DR5000/YD7001 - RS-Bus funktioniert nicht

Bei der DR5000 (Revision A, ab der Seriennummer 101) gibt es bei den ersten Modellen teilweise einen Produktionsfehler, der dafür sorgt, dass der RS-Bus nicht funktioniert. Grund dafür sind 2 falsch platzierte Widerstände, was aber mit ein wenig Lötkenntnissen selbst behoben werden kann.

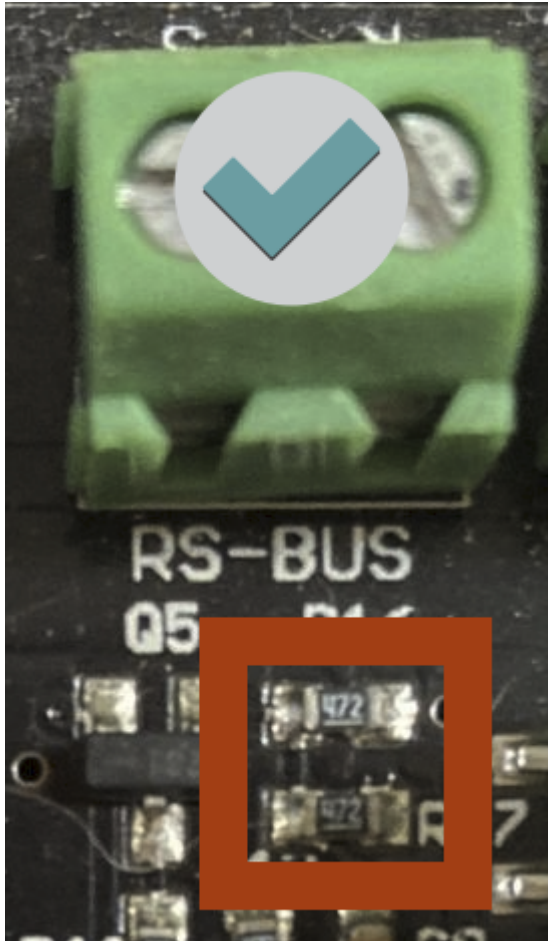
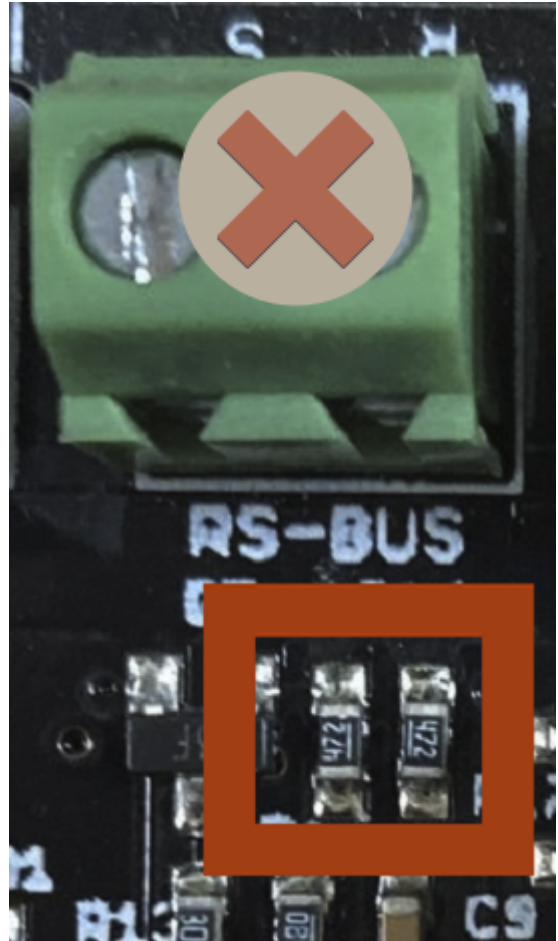
Im folgenden Bild ist der Bereich farblich hervorgehoben, wo die 2 falsch platzierten Widerstände zu finden sind:

Die Widerstände R16 und R17 sind bei den fehlerbehafteten DR5000 vertikal verbaut und müssen horizontal angeordnet werden!

Richtig

Falsch
